ENQUETE PUBLIQUE
PORTANT SUR LA DEMANDE
D'AUTORISATION ENVIRONNEMENTALE PRESENTEE PAR
LA SOCIETE « LES EOLIENNES DE VVP »
EN VUE DE METTRE EN SERVICE
UN PARC EOLIEN SUR LE TERRITOIRE DES COMMUNES DE
VILCEY-SUR-TREY ET DE PRENY (54)

6 novembre 2023 au 6 décembre 2023

RAPPORT

Mémoire en Réponse

Figure 2: Carte de sensibilité de la Cigogne noire vis à vis de ses zones de gagnage et des collisions éoliennes - Extrait de l'étude spécifique Cigogne noire - Ecolor, page 29

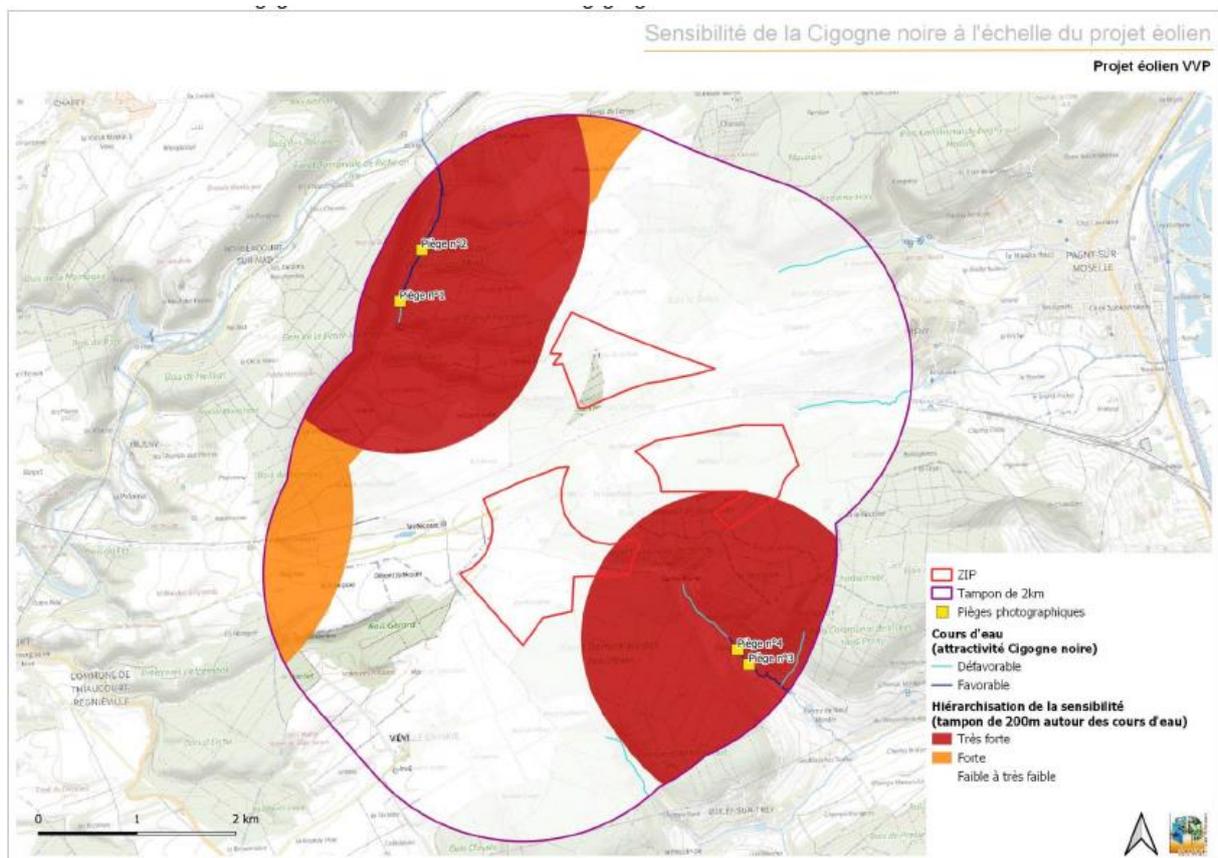
LOANA constate, que l'étude d'impact a mis en évidence la présence de cigognes noires dans le « Ruisseau de Sainte Marie » au moyen des pièges photographiques n°3 et n°4 (page 167 carte 93). C'est à partir de ces observations qu'a été définie la zone tampon autour du cours d'eau (page 201 carte 109) qui permet de qualifier de très forte la sensibilité de la cigogne noire vis-à-vis de ses zones de gagnage et des collisions éoliennes.

L'association constate que le bureau d'études a classé le nord du ruisseau Sainte Marie comme zone défavorable à la cigogne noire et n'a pas posé de pièges photographiques dans ce secteur qui aurait mérité d'être étudié.

En effet, le bureau d'études Ecolor consent que des descriptions supplémentaires auraient pu être intégrées, pour expliquer l'absence d'installation de piège photographique plus en amont. L'étude indique simplement : *La partie aval du tronçon piégé est plus ouverte que la partie amont et donc plus accessible pour la Cigogne noire. La Cigogne noire y est photographiée durant toute sa période de préproduction.* Il convient donc d'apporter ici un complément d'information en précisant que la partie amont est défavorable à la Cigogne noire du fait de l'absence de lit mineur et de la présence seulement d'étangs piscicoles avec des berges abruptes. La zone tampon a bien été appliquée autour du tronçon considéré comme favorable à la Cigogne noire. Ce tronçon intègre bien l'implantation des deux pièges photographiques jusqu'aux étangs en amont, comme le montre la carte ci-dessous.

Figure 3: Plan de situation

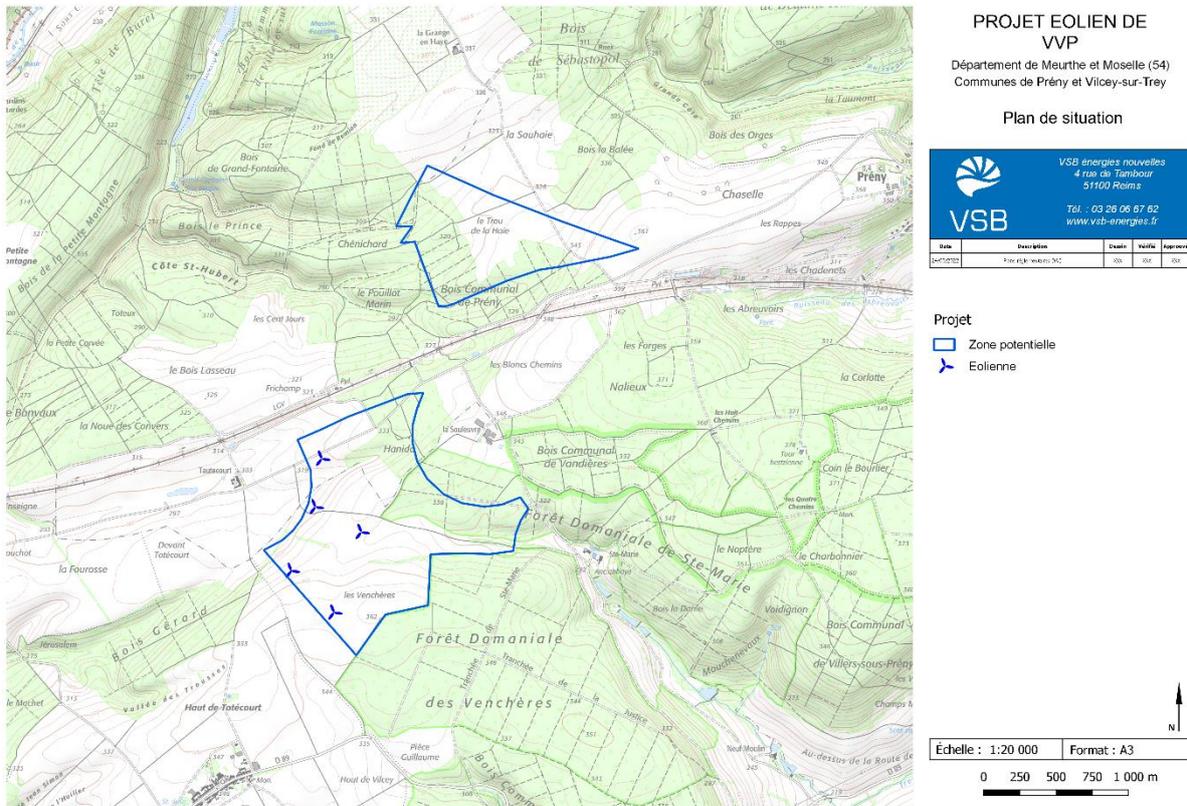
LOANA souhaite « a minima que soit intégré en termes de mesures d'évitement : le retrait de la zone forestière de la forêt domaniale de Sainte-Marie, ainsi que celle du bois communal de Vandières des zones d'implantation de ce projet éolien »

Si la zone potentielle d'implantation recouvre une partie de la forêt domaniale de Sainte-Marie et de celle du bois communal de Vandières, l'implantation a bien été définie en dehors de ces zones de façon à éviter les zones à enjeux forts. Ainsi, la variante retenue privilégie les

zones de cultures et met à distance les éoliennes des massifs forestiers, comme le montre la carte ci-dessous.

Figure 4: Application d'une zone tampon de 200 m aux boisements, VSB

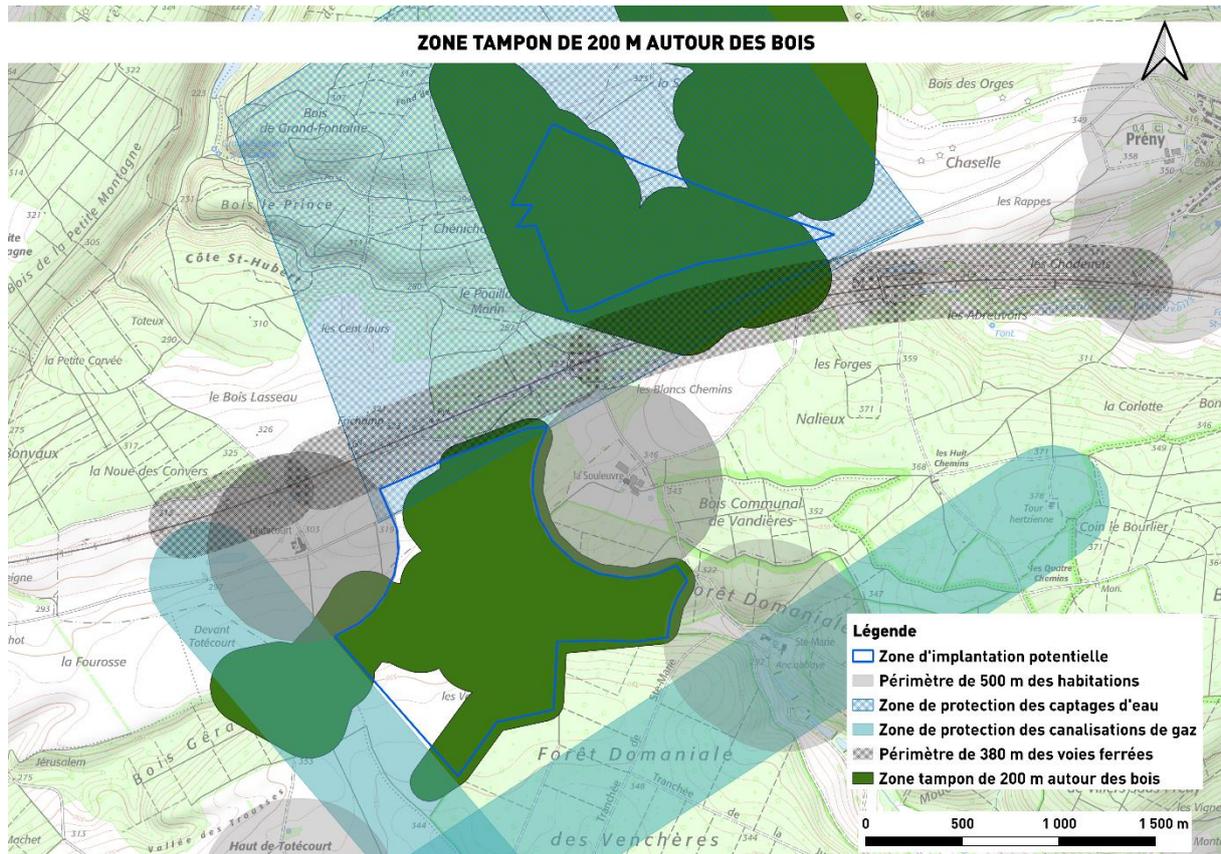
Ensuite, le porteur de projet est interrogé sur la recherche d'un site alternatif pour l'implantation du projet ou à minima de déplacer 4 éoliennes à une distance de plus de 200 m d'une lisière boisée.

Les lisières forestières sont effectivement des zones attractives pour les Chiroptères (axe de déplacement et zone de chasse). C'est pourquoi, la DREAL Grand Est et les lignes directrices d'EUROBATS (Rodrigues et al., 2015) recommandent « une exclusion de projets éoliens dans les boisements de tout type, jusqu'à une distance de 200 mètres en bout de pale ».

Malheureusement les contraintes techniques ne permettent pas de présenter un projet dont toutes des implantations se situent à 200 m ou plus des lisières et haies. Effectivement comme le montre la carte ci-dessous, en appliquant une zone tampon de 200 m autour des boisements, tout projet est impossible. C'est pourquoi nous avons fait le choix de maximiser la distance aux boisements en prévoyant un système de bridage permettant de réduire considérablement le risque de collision. Une éolienne, E5, répond à la recommandation des 200 m de distance aux boisements, pour les 4 autres éoliennes, des distances de minimum 160 m sont appliqués. Pour ces éoliennes, les impacts bruts sont fortement réduits, grâce à l'application de mesures de bridages fortes et adaptées.

Figure 6: Carte des principales contraintes techniques et environnementales du projet des éoliennes de WVP, VSB

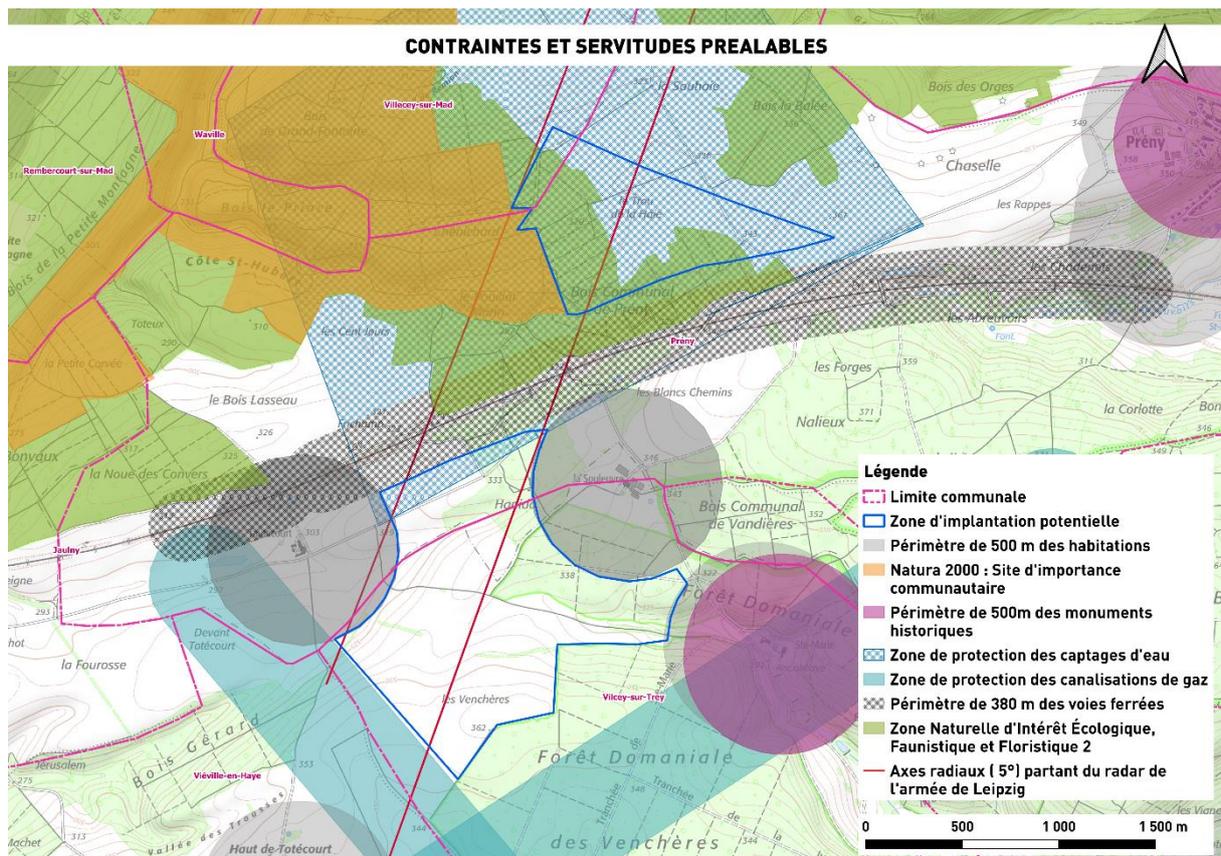
La CPEPESC constate, comme la MRAe, que dans le scénario retenu, 4 des 5 éoliennes sont placées à une distance inférieure aux 200 mètres, en bout de pale, des lisières boisées ou des haies recommandés par le document Eurobats du PNUE.
